PREGUNTAS Y RESPUESTAS A LAS ESPECIFICACIONES TÉCNICAS.

PROCESO LICITACIÓN PÚBLICA “ESTUDIO DE INGENIERÍA PARA RENOVACIÓN SISTEMA DE DISTRIBUCIÓN BT SEAT LC Y ADECUACIÓN CABLEADO DE DATOS CIC Y EL MEJORAMIENTO DE LAS CONDICIONES AMBIENTALES SALAS TÉCNICAS DE LA RED DE METRO S.A”

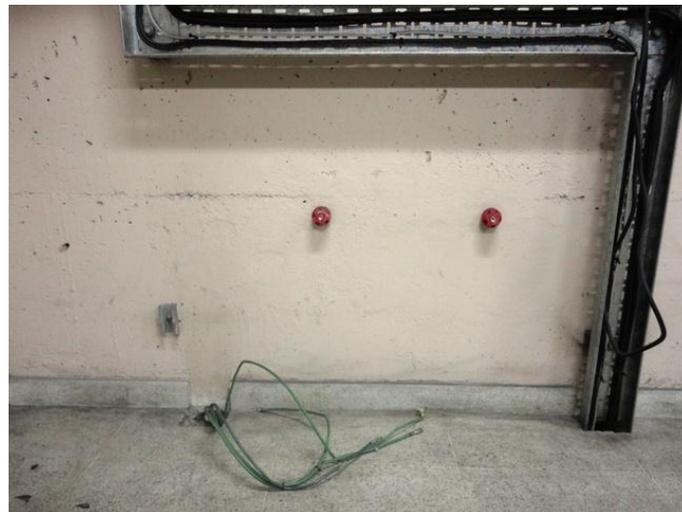
163. ¿Indicar que se pretende hacer con equipos de corrientes débiles que por espacio no se instalaron en las salas que correspondían y están en salas de tableros? ¿se deberán reubicar, reemplazar, mantener?

Respuesta: Estos se deben mantener, ya que no es parte del alcance de estos trabajos su reubicación o reemplazo. Lo anterior, es la justificación de porque se hace necesario mejorar las condiciones ambientales de todos los recintos técnicos.
